RAPPORT DE PRECONISATIONS D'EAU POTABLE

COMMUNE : MAGLAND

Flaine Front de Neige
Pré Michalet
74300 Magland

PC 074 159 18 C0010

Croquis n°1 du plan de masse du projet. (donné à titre indicatif et sans valeur contractuel)

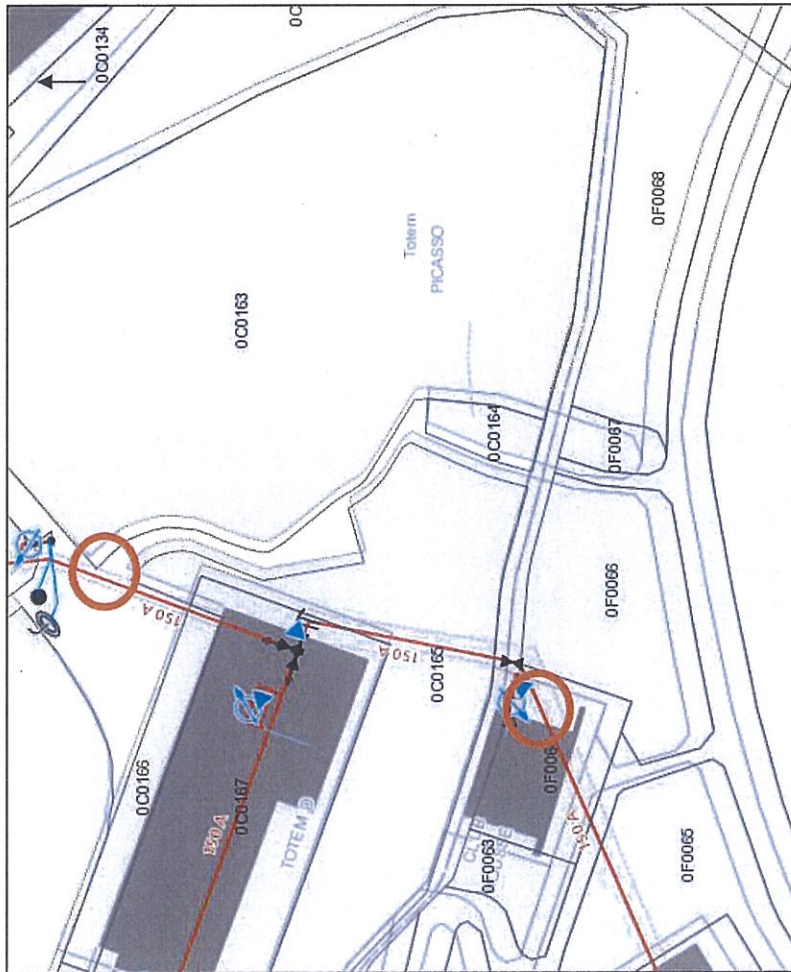
- ✓ D'Après l'avis des Services Technique de la Société VEOLIA EAU :
 - Le diamètre des canalisations préconisé pour l'eau potable est de DN 40 intérieur minimum.
 - A noter que sur place, nous constatons sur place une pression de 5 bars sur du DN 150 A.

- ✓ Dans le cadre de la défense incendie : d'après votre notice de sécurité, nous observons en prévoyance une borne incendie de 60m²/heure ainsi que 5 RIA. Suite à ces infrastructures, nous vous préconisons un DN 65 intérieur minimum.

L'alimentation en eau potable de votre projet se captera dans la galerie technique de Flaine, à ces endroits, les réseaux EU et AEP y sont déjà présents.

: Zones de picages en galerie sur DN 150 A.
